Aðalskipulag Grímsnes- og Grafningshrepps 2020-2032

Sveitarfélagsuppdráttur - Folaldaháls

Aðalskipulag Grímsnes- og Grafningshrepps 2020-2032
Sveitarfélagsuppdráttur - Breyting
Folaldaháls

GILDANDI AÐALSKIPULAGSUPPDRÁTTUR

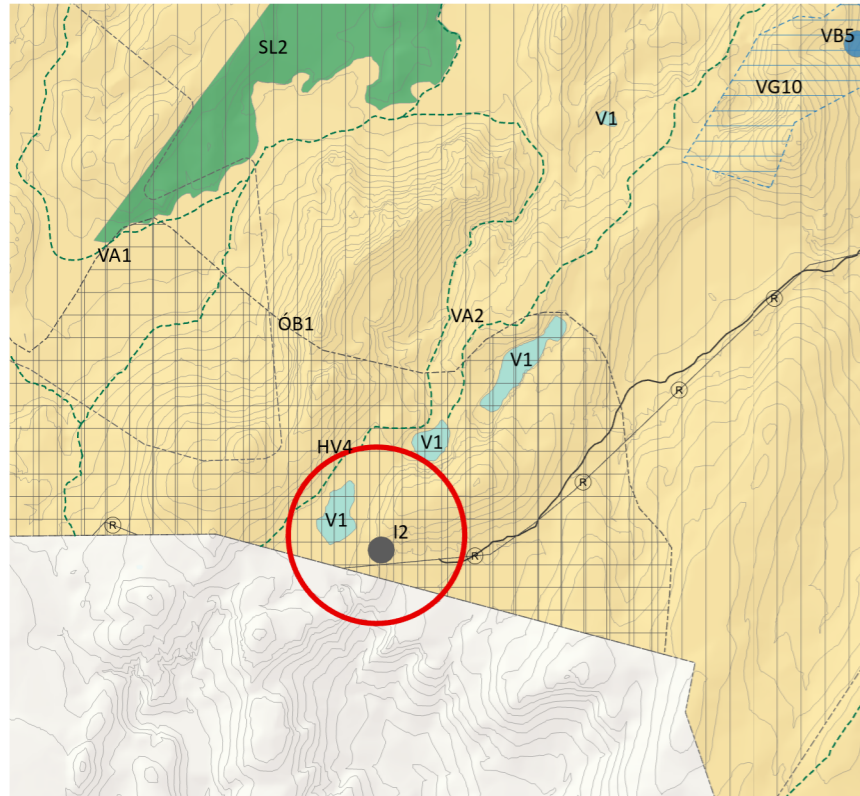
Gerð er breyting á Aðalskipulagi Grímsnes- og Grafningshrepps 2020-2032 skv. 2. mgr. 36. gr. skipulagslaga nr. 123/2010. Í breytingunni felst að skilmálum fyrir iðnaðarsvæði I2 - Gufuafsvirkjun Króki er breytt þar sem borholum innan iðnaðarsvæðis er fjölgað úr þremur í sex. Stærð svæðis er áfram innan 5 ha og vinnslugeta virkjunar verður óbreytt.

Gerð er breyting á greinargerð kafla 3.2.7 Iðnaðarsvæði þar sem heimilt að er hafa allt að 6 vinnsluholur.

NR	HEITI	STÆRÐ (HA)	LÝSING OG SKILMÁLAR	JÓRÐ
I2	Gufuafsvirkjun Króki	5	Gufuafsvirkjun með 3,9 MW uppsett afl. Gert er ráð fyrir sex borholum, stöðvarhúsi, gufuskilju, gufuháf ásamt gufulögnum.	Krókur
